東海第二発電所 工事計画認可申請に係る論点整理について(コメント回答)

**【論点17】ブローアウトパネル及び関連設備の必要機能と確認方法
ブローアウトパネル閉止装置の不具合の対応について**

平成30年7月9日

日本原子力発電株式会社

【チェーン破断箇所及びチェーンの伸び量の調査】

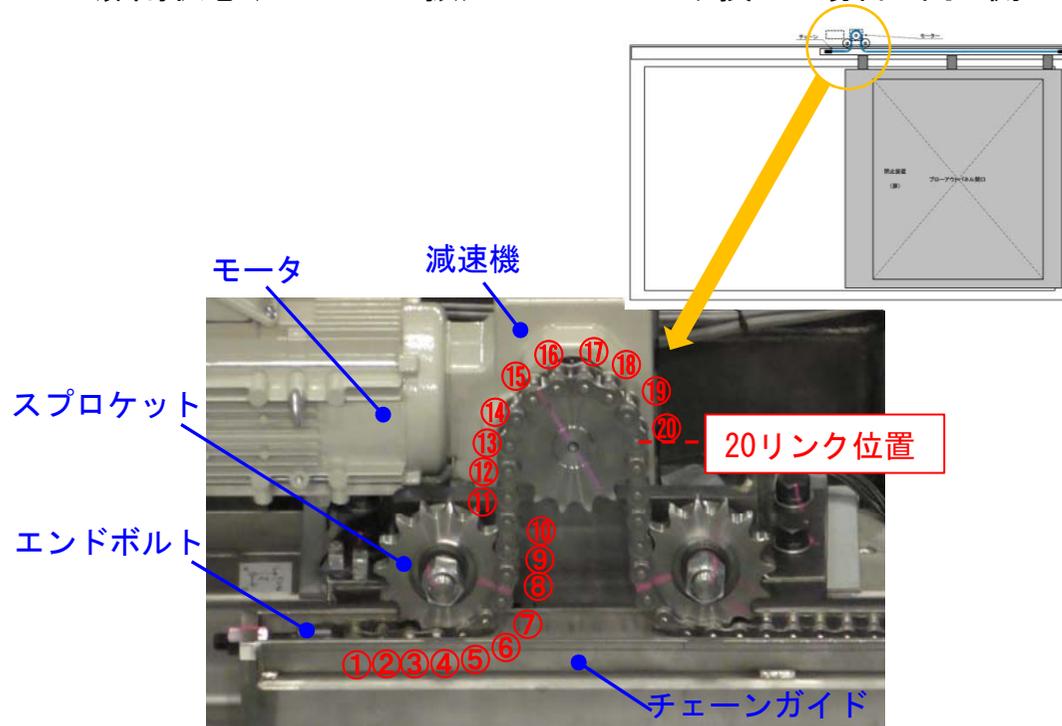
- ◆ コメント⑩「チェーンの伸び箇所とギア等との位置関係を明確にすること。」に対応

- ◆ 扉閉状態(レベル4加振)でのチェーン寸法測定結果から、チェーンの伸びはエンドボルト側から17リンク目までが伸びが大きいことが分かった。この部位は減速機からエンドボルトまでのチェーン短尺側(扉閉止側)の範囲であり、扉閉状態(レベル3加振)でチェーンが破損した場合と同じ側であった。

【チェーン破損に至る荷重について】

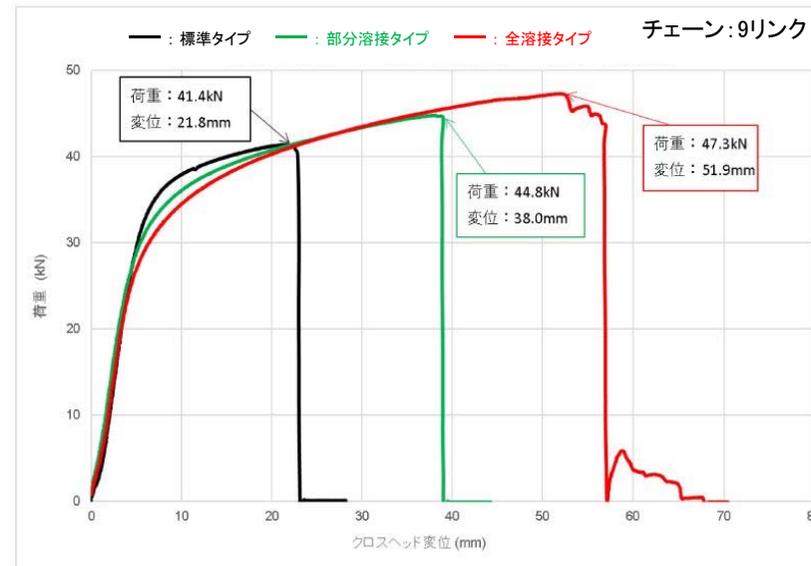
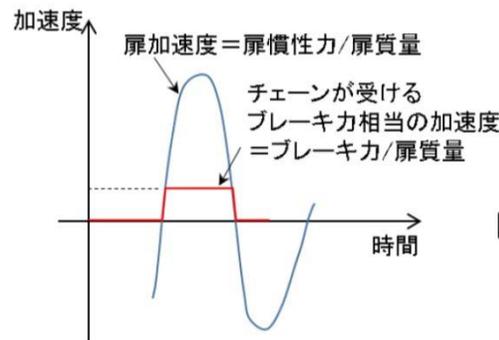
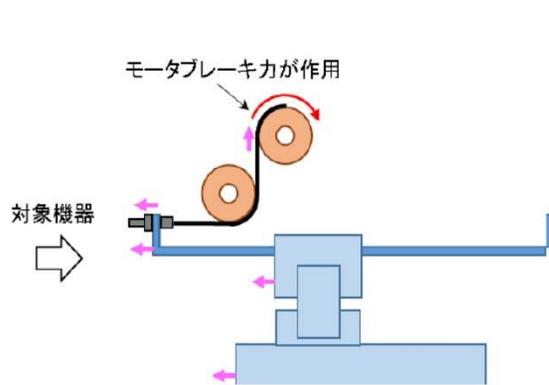
- ◆コメント⑦「設計で想定していた荷重と構造上の弱部が今回のチェーン破損状況と合致しているか確認し、そのうえで対策を検討すること。」に対応

- ◆チェーン破損時にチェーンに付加された荷重を推定するため、標準タイプ、部分溶接(エンドボルトから3ピン目までを溶接)、全溶接の3種類に対して引張試験を実施
- ◆破損位置は加振試験時と同で、加振試験時にチェーンに付加された荷重は約41kN以上であることが判明
- ◆チェーンのピン部を溶接すると破損までの変位は増加するが、大幅な強度の向上はなかった。

<荷重伝達経路を構成する部品の強度評価>

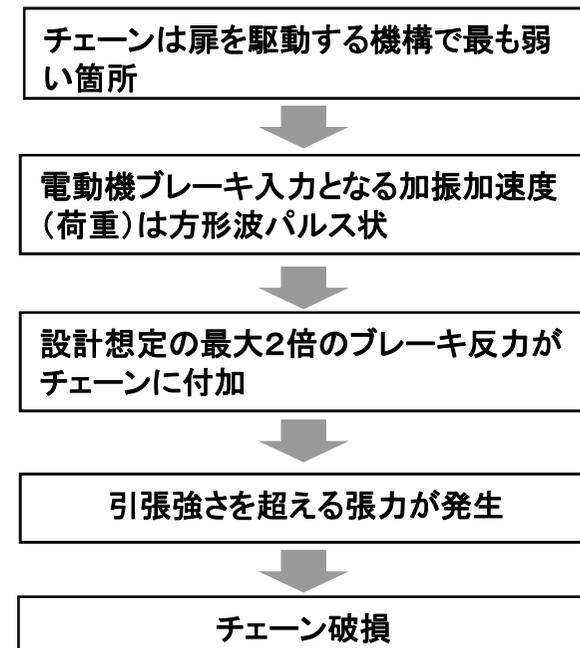
- ◆ コメント⑦「設計で想定していた荷重と構造上の弱部が今回のチェーン破損状況と合致しているか確認し、そのうえで対策を検討すること。」に対応

- ◆ ブローアウトパネル閉止装置の加振試験時の荷重伝達経路を構成する部品について、発生荷重に対する裕度を整理した結果、設計上の裕度が最も低い部位はチェーンであり、加振時のチェーン破損に合致していることを確認
- ◆ 加振後の外観目視点検の結果、チェーン破損部を除く荷重伝達経路の各部品に異常のないことを確認した。

⇒強度評価の結果、荷重伝達経路の中でチェーンが低く、推定した荷重で簡易評価した結果、チェーン及びスプロケット軸が裕度1を下回る結果であることを確認した。

<チェーンの破損メカニズム>

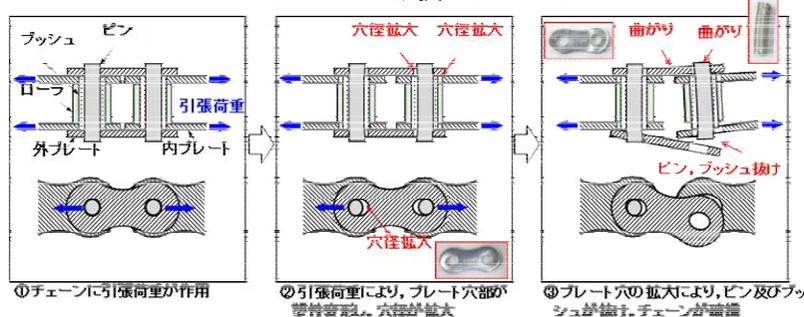
- ◆ コメント⑩:「チェーン破損のメカニズムについてよく検討すること」に対応

- ◆ 加振試験により発生したスライド方向の慣性力の一部が、チェーン等を通じて電動機ブレーキに伝わり、その反力が動的に増倍されたことにより、チェーンに設計想定以上の過大な引張荷重が発生し、チェーンプレートが塑性変形してピン穴径が拡大した結果、ピンが抜け出てチェーンが破損したと推定

門構造図

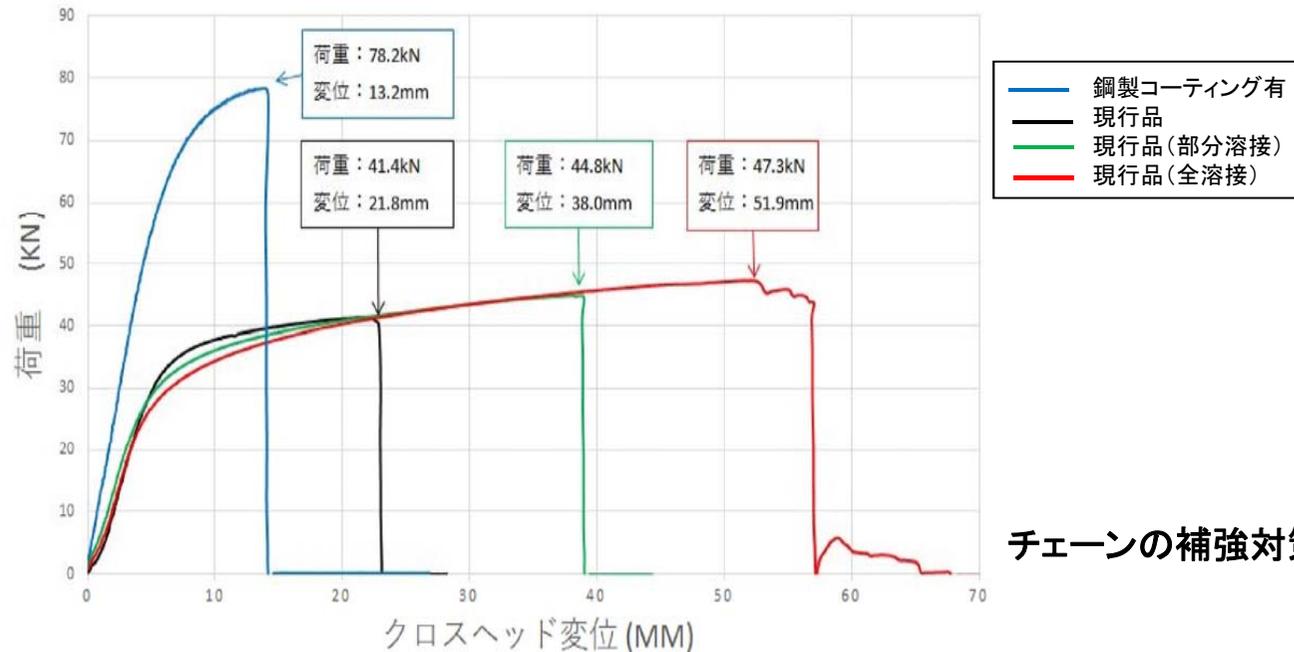
- ◆ コメント⑦「門についてどの程度の加振に耐えられるか、開機能に悪影響を与えないかを説明すること。」に対応

- ◆ 門は、想定する材質、寸法で門が受ける面内の荷重(面外の荷重はテーパーブッシュにて受ける)が許容値に対して十分な強度(弾性範囲内)を有することを確認した。

スプロケット改良予定図

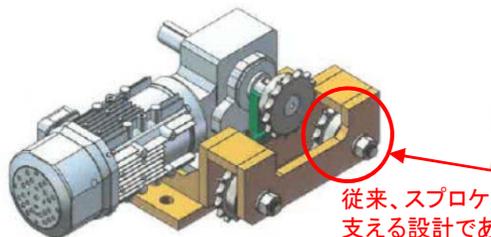
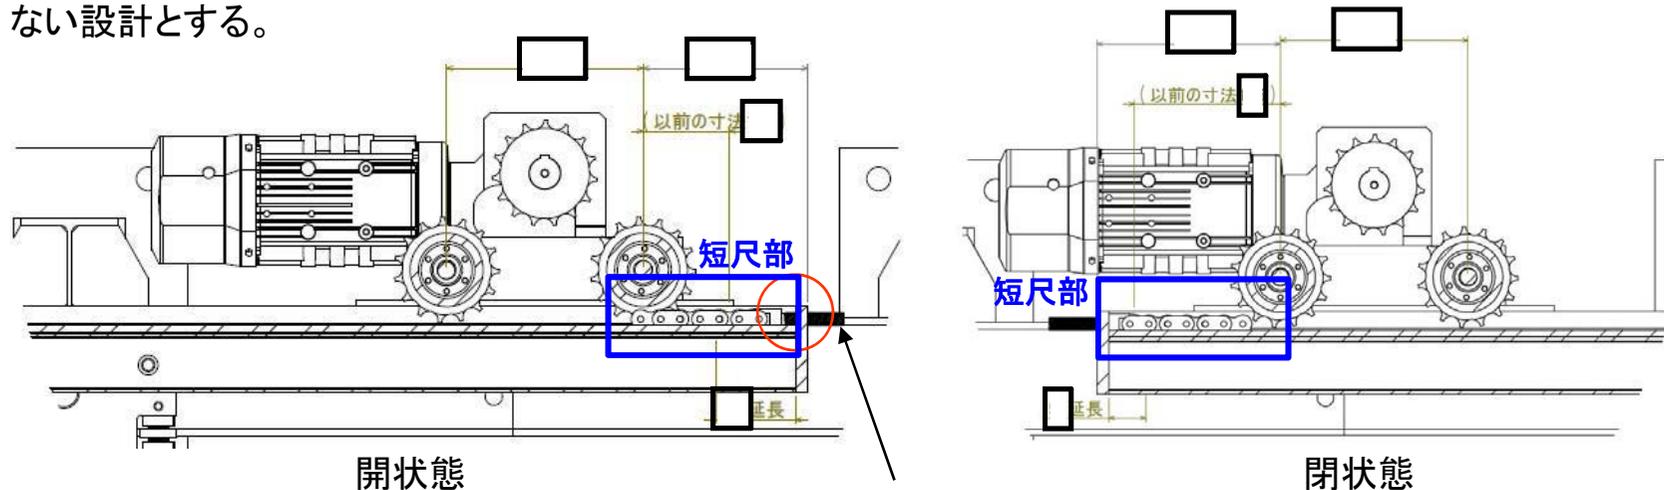
- ◆ コメント⑥「チェーンの強度向上による他部位への影響を耐震、強度の観点も含めて説明すること。」に対応

- ◆ チェーン材質変更に伴う荷重伝達経路の他部位への影響について評価した。その結果、スプロケット軸の裕度が低いことから、スプロケット軸についても構造を変更
- ◆ チェーン破損原因を踏まえて、設計上は電動機ブレーキの2倍(約66kN)の張力が付加されても各部位に1以上の裕度があることを確認

従来、スプロケットの軸は、1か所で支える設計であったが、ベースを改良することにより2か所で荷重を支持

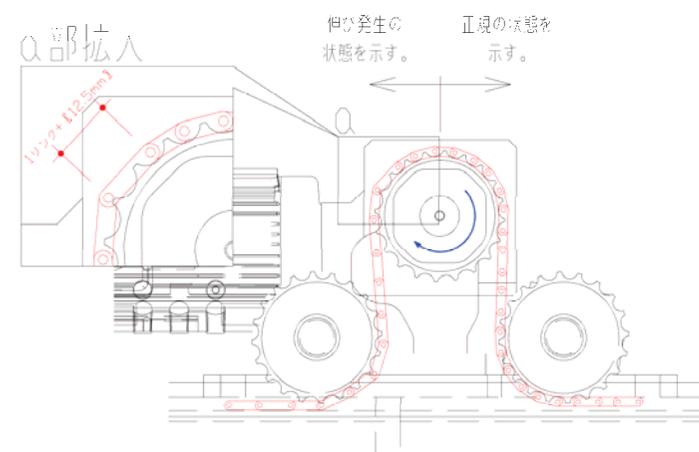
- ⑬一部を強化すると別の箇所に問題が発生する可能性がある。総合的に確実な対策を検討すること。
- ⑧工事計画書の耐震計算書においては、扉の面外方向のランダム波に対する固有振動数16Hzを考慮した耐震計算を行うこと。
- ⑨チェーンの変形量に対する許容値を明確にすること。

- ⑬今回の事象に対する対策は以下のとおり。なお、確実な対策であることを確認するため、Eディフェンスにて実機大モデルにて再加振試験を実施し、各部の構造強度、機能を確認する。
 - ・扉の動きを抑制することにより物理的にチェーンに過大な荷重や変位が付加されず、扉の閉状態を維持できる門構造の採用
 - ・チェーン材質変更によるチェーン強度の向上とチェーン材質変更にともない弱部となるスプロケットの支持構造変更
 - ・チェーン破損や著しい伸びが確認された短尺部のチェーンの負荷低減等(リンク数追加, チェーンとエンドボルト接続部の設計変更(オフセットリンク構造の変更))

- ⑧今回の不具合に対する対策として、扉が開状態、閉状態においては、門構造を採用するため、固有振動数が変化することも考えられるため、再度、固有振動数を測定し、測定結果を踏まえた耐震計算を実施する。

- ⑨チェーンが1リンクあたり12.5mm伸びた場合、チェーンと歯車が噛み合わなくなり、チェーンが外れる可能性が発生する。

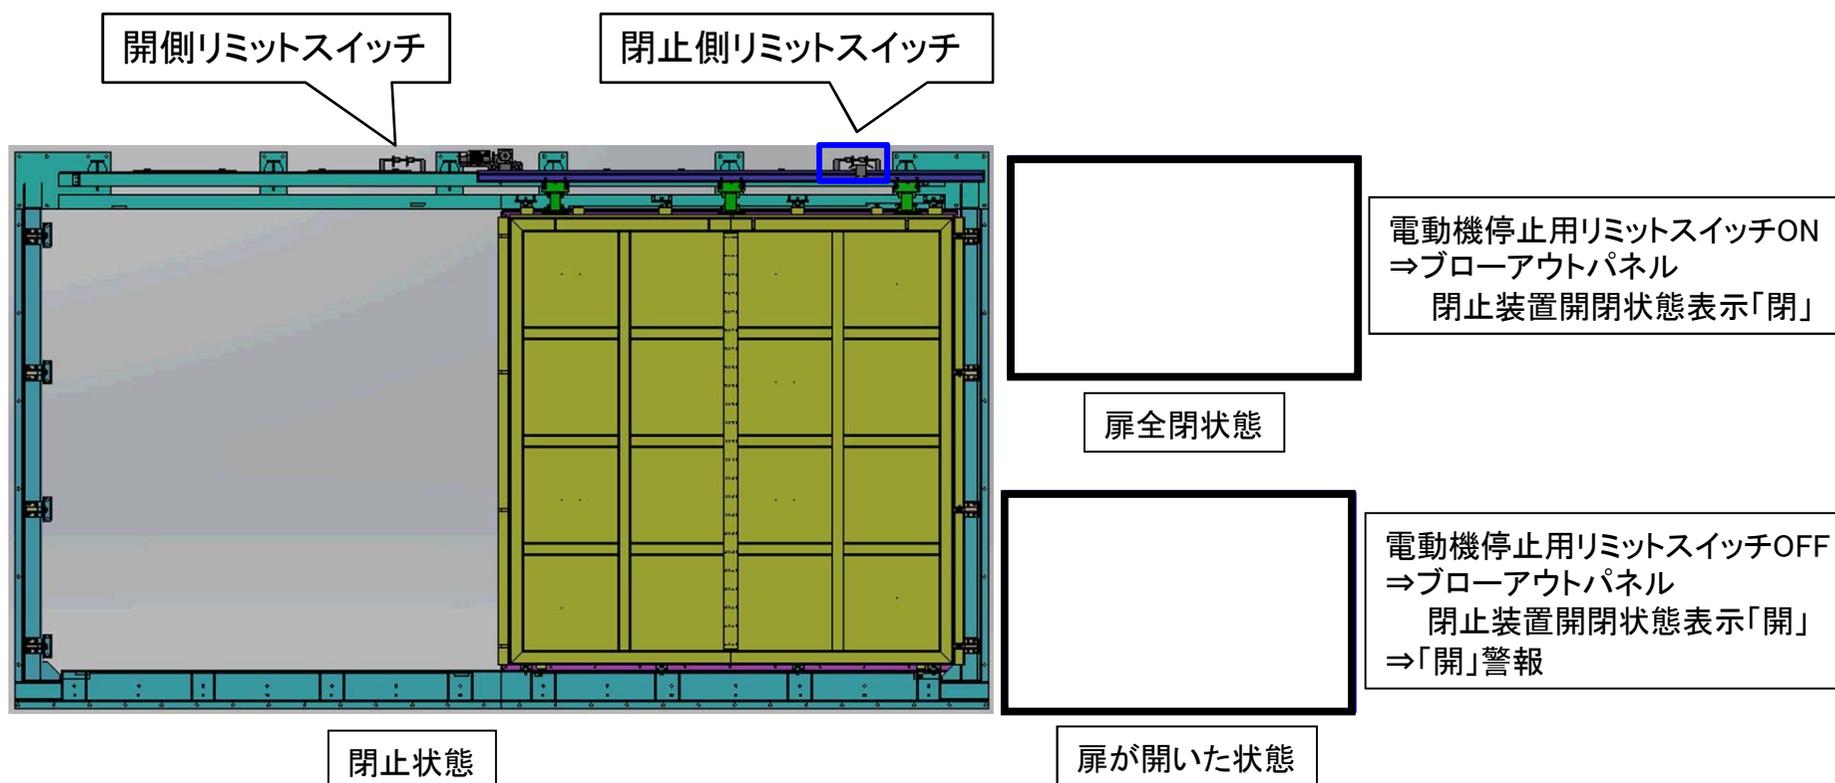
②閉止状態で開いたときの閉止対策(警報, 自動閉止)について検討すること。

◆今回, 門構造を採用することにより, 扉が閉止状態で地震が発生した場合でも, 開放しない設計とする。

このため, 自動閉止機能は不要だが, 警報については当初から設置予定
